H3C S5600系列交换机R1510P24版本发布

一 使用范围及配套说明:

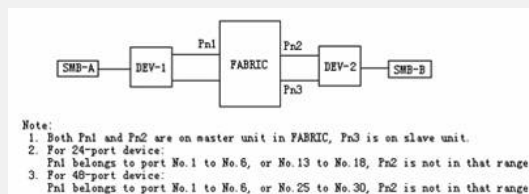
问题产生的条件: 在PORT1、PORT2两个端口上使能MAC认证, 并经由其他设备连接到认证客户端。该客户端在其中一个端口上认证成功, 此时将其移到另一个端口上重新认证, 如下图:

问题现象: 客户端重新认证失败。在交换机上用"display connection"命令会看到之前的认证信息没有被删除。
